DODATEK č. 3
ke smlouvě o dílo č. SML/2025/1233/OSIO

Smluvní strany se dohodly na změně předmětu díla a ceny díla ve smlouvě o dílo č. SML/2025/1233/OSIO ze dne 20. 6. 2025 na zhotovení podlimitní veřejné zakázky na realizaci akce „**ZŠ a MŠ Ohradní, objekt MŠ Ohradní 1367, Praha 4 – snížení energetické náročnosti objektu včetně realizace systému nuceného větrání**“. Změna předmětu díla si na základě zjištěného skutečného stavu nemovitosti vyžádá provedení víceprací a zároveň nebudou provedeny některé stavební práce (méněpráce). Specifikace víceprací a méněprací a jejich cenová nabídka je uvedena v příloze č. 1 tohoto dodatku ke smlouvě o dílo.
Tímto dodatkem č. 3 se prodlužuje celková doba zhotovení díla do 19. 4. 2026.

REKAPITULACE ZMĚNOVÝCH LISTŮ č. 18-24

**Akce „ZŠ a MŠ Ohradní, objekt
MŠ Ohradní 1367, Praha 4 – snížení energetické náročnosti objektu včetně realizace
systému nuceného větrání“**

Změna: X	D - dokumentace P - příprava R - realizace Pořadové číslo změnového listu:	18
--	--	---

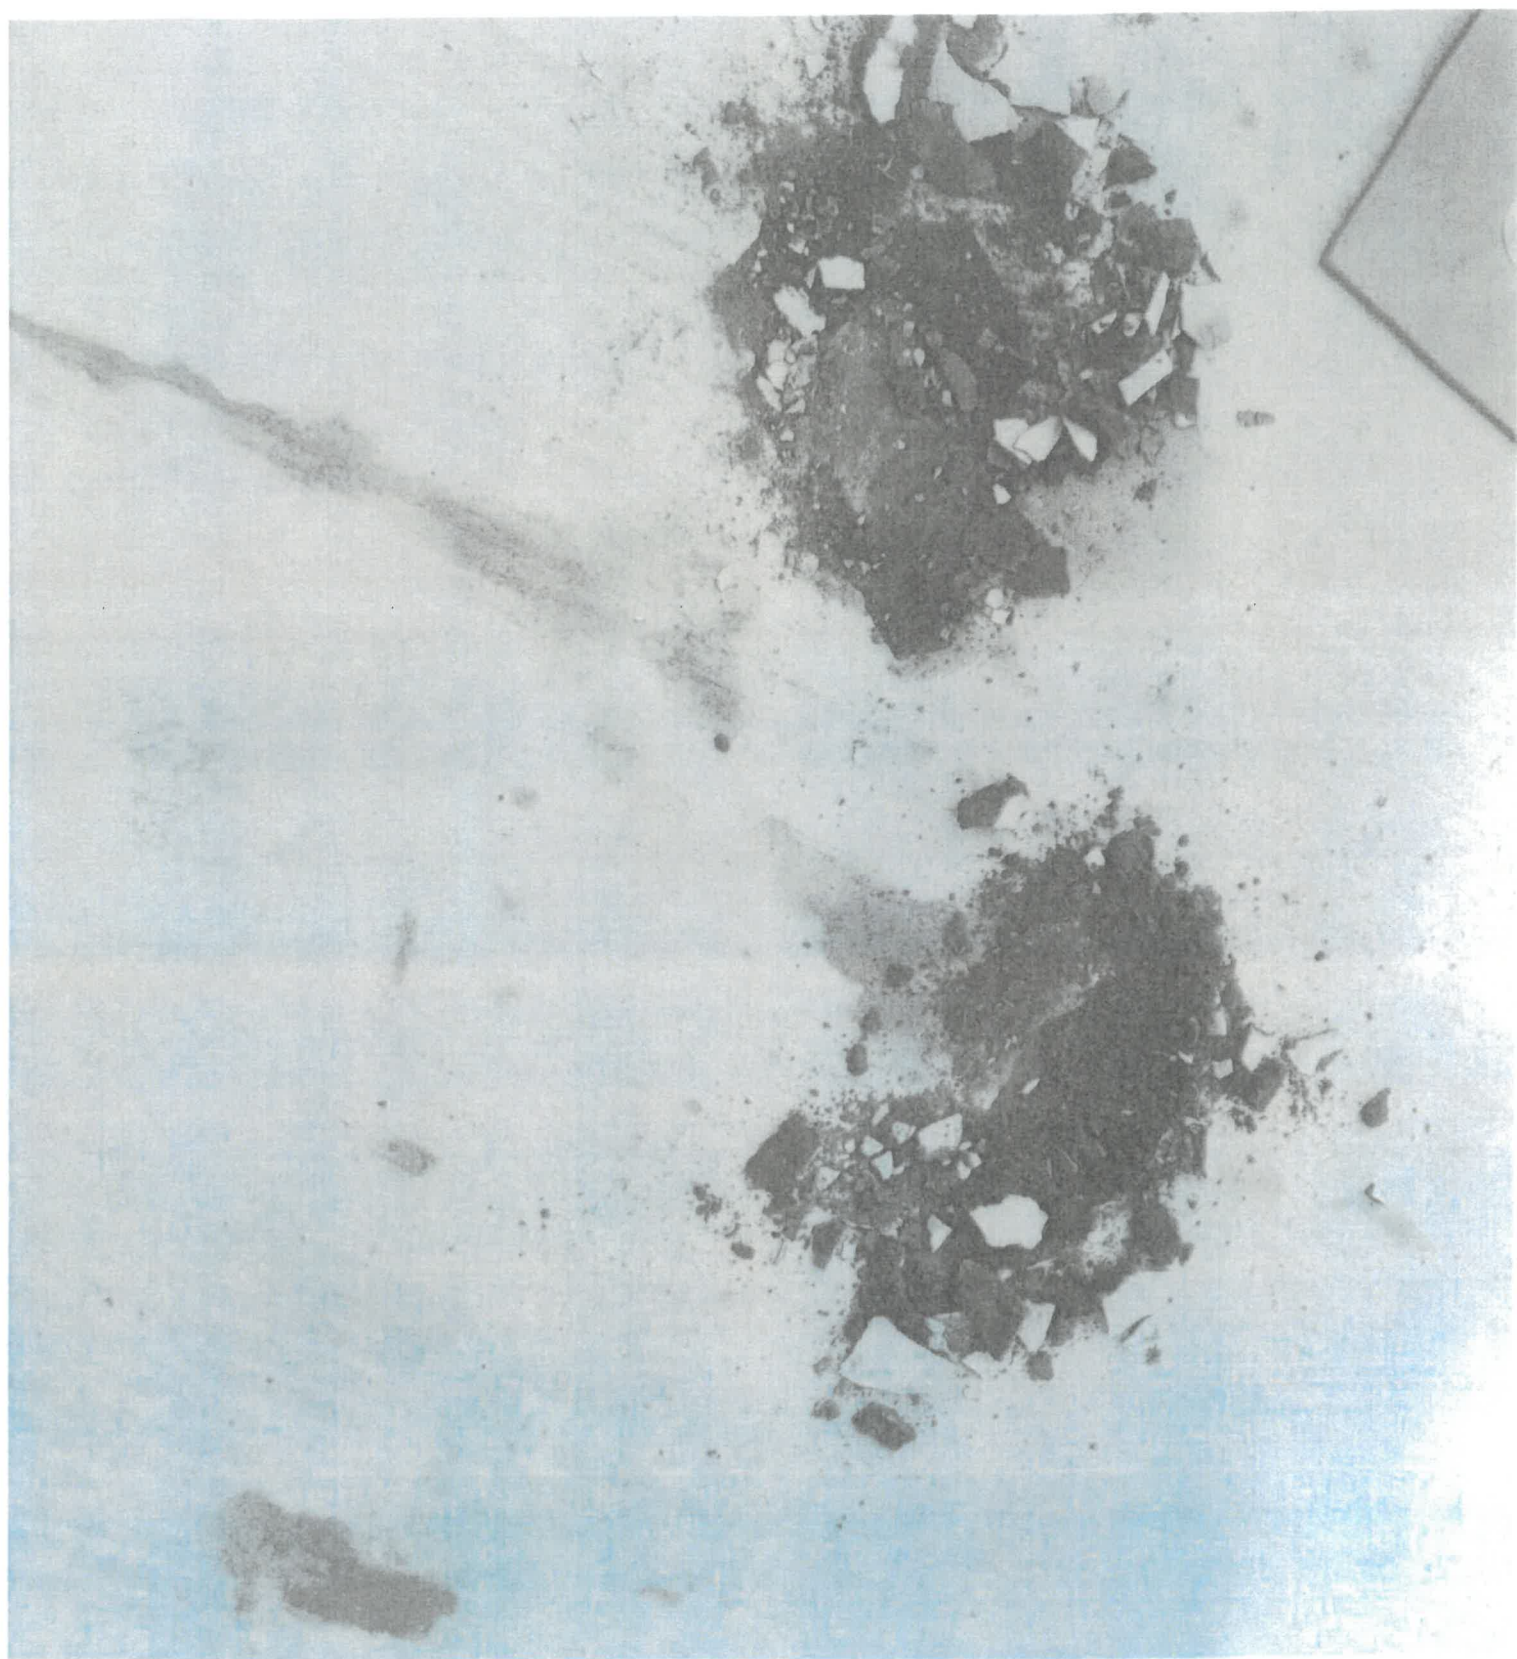
Stavební oddíl:		Název:	
Popis změny:			
Změna skladby terasy			
Zdůvodnění změny:			
Po demontáži nášlapné vrstvy terasy u východu z 1.NP na terasu bylo zjištěno, že podkladní beton je ve větší části plochy značně nesoudržný a jako takový nemůže sloužit jako podkladní vrstva pro další navazující konstrukce. Je navrženo jej vybourat a provést novou skladbu. Dále bylo zjištěno značné narušení betonové konstrukce betonových schodišť, které bude rovněž nutné sanovat. Rozpočet zohledňuje odečet původního řešení a přípočet nově navržených prací. Vyjádření odborného technika MAPEI v příloze. Rovněž je přiložena fotodokumentace původního narušeného stavu.

POSOUZENÍ NÁVRHU ZMĚNY			
Dopady změny:			
Do projektové dokumentace:	NE	zpracovány	NE
Do časového plánu:	NE	zpracovány	NE
Do ceny stavby:	ANO	zvýšení o:	470 900,13 Kč
		s DPH 21%	569 789,16 Kč
		snížení o:	-234 402,34 Kč
		s DPH 21%	-283 626,83 Kč
